**SAARISELÄNTIEN JA PYHÄTUNTURINTIEN ALUEEN  
ASEMAKAAVAN MUUTOSEHDOTUS NRO 12329**

Hankenro 1483\_4  
HEL 2014-010754

**Osallistumis- ja arviointisuunnitelma ja kaavan havainneaineisto  
nähtävillä 29.9.–17.10.2014**

Mielipiteen (Mi1) karttaliitteen pienennös

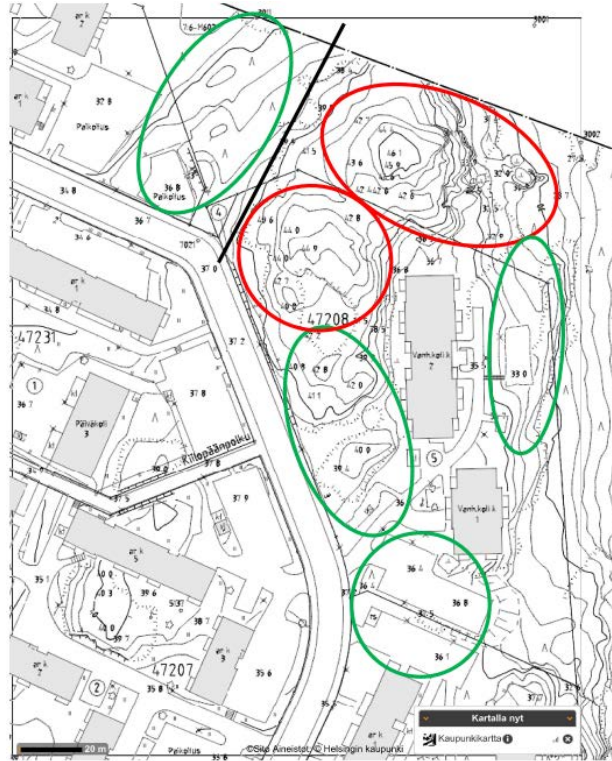
**Mielipiteessä (Mi3)** ehdotetaan rakentamiskohteita ja säilytettäviä alueita Saariseläntien suunnassa:

- Puretun päiväkodin tontille voisi rakentaa mahdollisimman tehokkaasti.
- Saariseläntiellä lisärakentamista voi tutkia vihreillä alueilla. Rakentamista pysäköintikentän sijaan rakenteellista pysäköintiä tai talo, aivan Saariseläntien reunaa myöten tai hieman radikaalimmin viereisen tontin pientä pysäköintialuetta ja sen takana olevaa aluetta hyödyntäen.
- Komeat kallioiden laet sekä siirtolohkareet tulee säilyttää, niillä on maisemallisen arvon lisäksi virkistysarvoa (kiipeily).
- Yhteys Vantaan puolen ulkoilureitille olisi hyvä.

Mielipiteessä esitetyt tavoitteet, lukuun ottamatta naapuritontille esitetyä rakentamista, ovat kaavaehdotuksessa pääosin toteutuneet.
